## Bescheid

**über die Änderung und Ergänzung der  
allgemeinen bauaufsichtlichen Zulassung  
vom 29. Januar 2015**

**Z-33.41-972**

**Wärmedämm-Verbundsystem mit angeklebten EPS-Platten**

Anlage 7

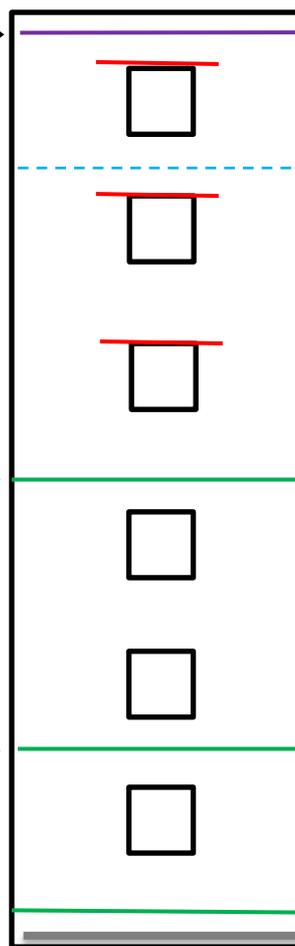
Für schwerentflammbare WDVS mit bis zu 300 mm dicken EPS-Platten müssen zusätzlich zu den in Abschnitt 4.6.2 enthaltenen Bestimmungen folgende konstruktiven Maßnahmen gegen eine Brandeinwirkung von außen ausgeführt werden (siehe Anlage 7):

1. ein Brandriegel an der Unterkante des WDVS bzw. maximal 90 cm über Geländeoberkante oder genutzten angrenzenden horizontalen Gebäudeteilen (z. B. Parkdächer u. a.),

2. ein Brandriegel in Höhe der Decke des 1. Geschosses über Geländeoberkante oder angrenzenden horizontalen Gebäudeteilen nach Nr. 1, jedoch zu dem darunter angeordneten Brandriegel mit einem Achsabstand von nicht mehr als 3 m. Bei größeren Abständen sind zusätzliche Brandriegel einzubauen.

3. ein Brandriegel in Höhe der Decke des 3. Geschosses über Geländeoberkante oder angrenzender horizontaler Gebäudeteile nach Nr. 1, jedoch zu dem darunter angeordneten Brandriegel mit einem Achsabstand von nicht mehr als 8 m. Bei größeren Abständen sind zusätzliche Brandriegel einzubauen.

4. weitere Brandriegel an Übergängen der Außenwand zu horizontalen Flächen (z. B. Durchgänge, -fahrten, Arkaden), soweit diese in dem durch einen Brand von außen beanspruchten Bereich des 1. bis 3. Geschosses liegen.

Anordnung der zusätzlichen Brandschutzmaßnahmen gemäß Abschnitt 4.10

**BR 1-3:**  
vollflächig angeklebt mit mineralischem Klebemörtel und zusätzlich gedübelt

- maximal 1,0 m unterhalb von angrenzenden brennbaren Bauprodukten (z. B. Dächer)
- vollflächig angeklebt mit Klebemörtel
